dossier n° PC 074 296 22 A0004

demandeur : SCCV VERS SOUS LA MAIRIE
représentée par Monsieur TERRIER Laurentpour : édifier un ensemble immobilier
comprenant 3 bâtiments pour un total de 34
logements et 16 maisons individuellesadresse terrain : Route de Viry lieudit Sous la
Mairie à Vers (74160)

ARRETÉ
refusant un permis de construire
au nom de la commune de Vers

Plan :

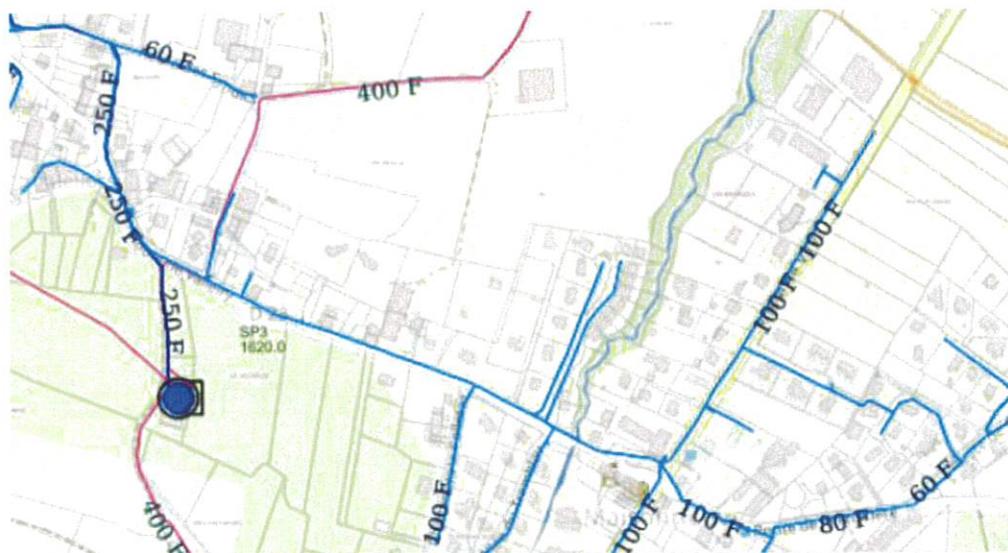
| Avis du concessionnaire du réseau d'eau potable : DEFAVORABLE |

Le projet est non raccordable au réseau public d'eau potable

L'avis est rendu DEFAVORABLE car ce projet nécessite le renforcement de la canalisation en eau potable DN 100 jusqu'au réservoir. Ces travaux ne sont pas inscrits à ce jour dans notre plan pluriannuel d'investissement.

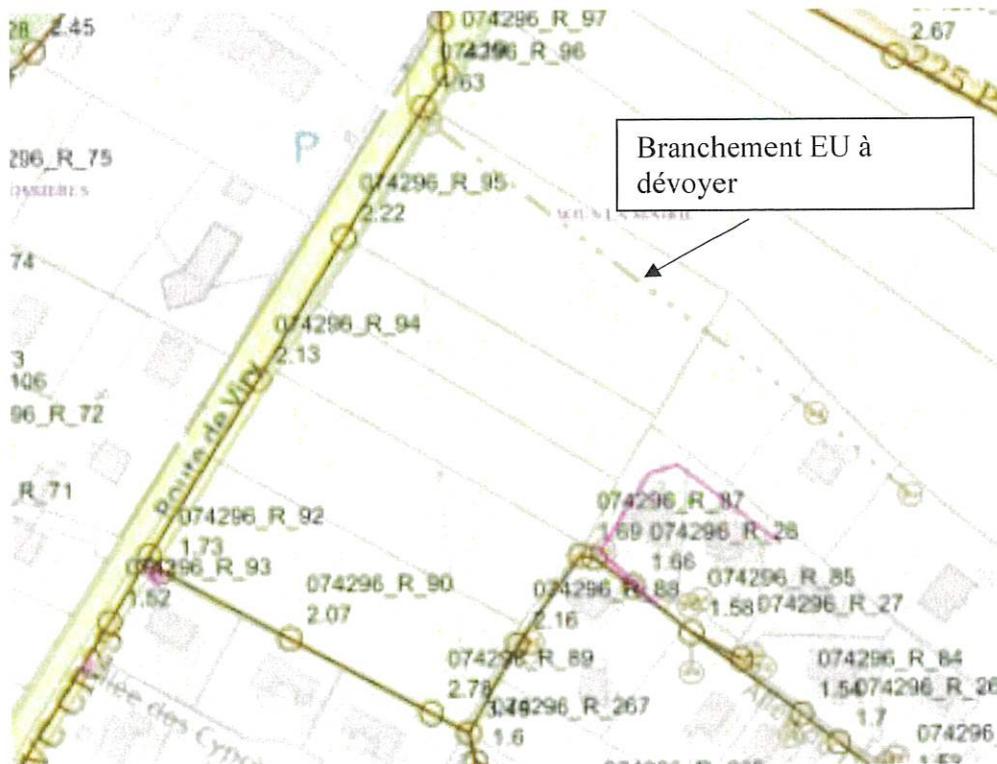
Une canalisation publique se trouve dans l'emprise du projet

Le branchement EU qui traverse la parcelle B 1173 sera à dévoyer au frais du pétitionnaire

Avis défavorable.

Le projet empiète sur la canalisation. Il est nécessaire de revoir son emprise. Vous pouvez prendre contact avec la régie eau et assainissement 04 50 95 99 60 afin d'étudier les différentes solutions.
